ARRÊTÉ
ACCORDANT UN PERMIS DE CONSTRUIRE MODIFICATIF
COMPRENANT OU NON DES DEMOLITIONS
délivré par le Maire au nom de la Commune

Dossier n° PC 078 005 20A0004 M02

Adresse du terrain : **RUE DE SAINT GERMAIN**
78260 ACHERES

Pour : **Les modifications concernent :**

Annexe : Prescriptions sur les entrées charretières carrossables
(extrait de l'annexe 7.6 du Règlement de voirie communautaire)

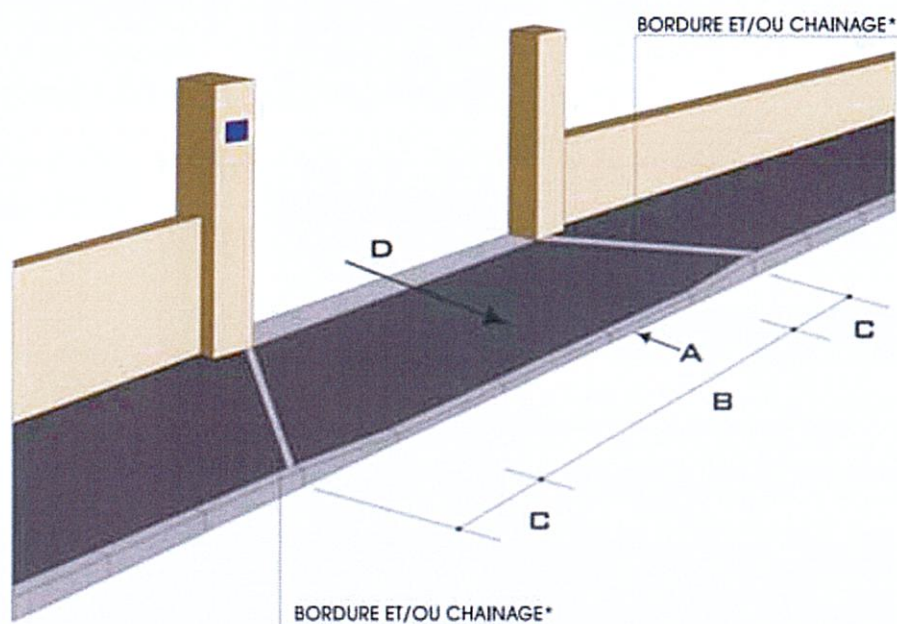
- Conformément aux articles 4.1 et 4.2.1 du RVC, la création d'une entrée charretière sera obligatoire au droit de l'accès. Elle devra être réalisée conformément à l'annexe jointe (cf. annexe 7.6 du Règlement de voirie). Les accès sont créés à l'alignement. Le revêtement (enrobé noir) du trottoir devra être repris sur toute la largeur de l'accès, à l'identique.
- Le projet ne devra pas impacter les mâts d'éclairage public. Conformément à l'article 4.2.1 du RVC, si l'accès nécessite le déplacement de mobilier urbain gênant sa création, celui-ci sera intégralement à la charge du pétitionnaire.

A : La hauteur de la vue de bordure est de deux (2) cm par rapport au fil d'eau du caniveau existant, pour faciliter l'accessibilité PMR, idéalement avec des bords chanfreinés à 30° chanfreiné

B : La longueur du bateau doit être comprise entre trois (3) mètres et cinq (5) mètres

C : Le raccordement entre la partie baissée et le reste du trottoir devra être de 1m minimum

D : La pente dans l'axe du bateau devra être de 2%.
